ZP.271.26.2018

**Wyjaśnienia i zmiana
treści specyfikacji istotnych warunków zamówienia nr 4**

**Dotyczy: przetargu nieograniczonego na budowę krytej pływalni
w Nowej Soli.**

1. system AKPiA oraz BMS schemat systemu.

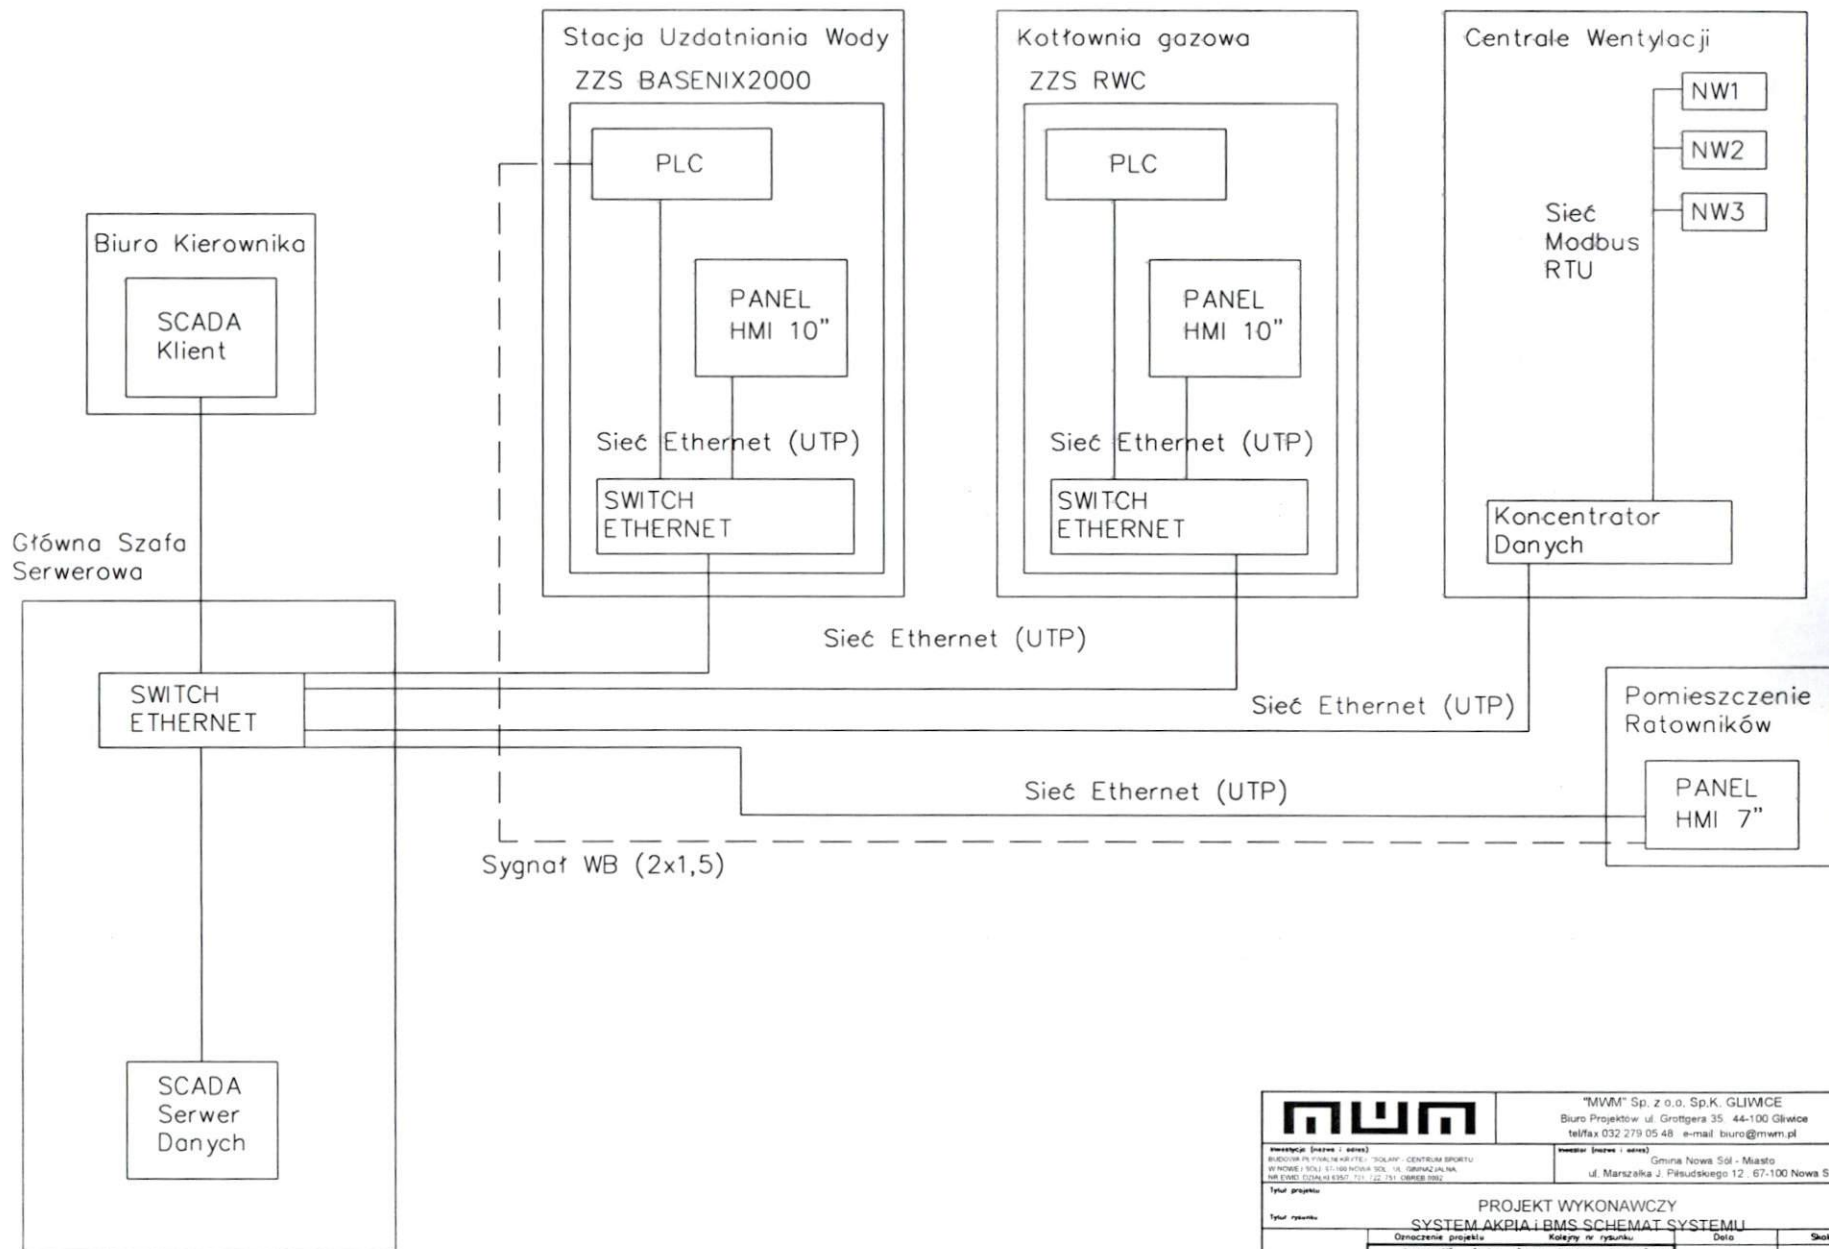
Proszę o dołączenie schematów oraz rysunków rozmieszczenie poszczególnych urządzeń automatyki. Projektant w Projekcie wykonawczym powołuje się na rysunki, których nie ma w dokumentacji na stronie internetowej Zamawiającego.

Zamawiający uzupełnia dokumentację projektową o rys schematu ogólnego AKPiA. Lokalizacja elementów AKPiA wynika z schematów i PW instalacji, które AKPiA obsługuje (technologia wody, wentylacja itd.) Projektant nie narzuca sposobu wykonywania połączeń, które będą zależne od przyjętego systemu AKPiA i BMS.
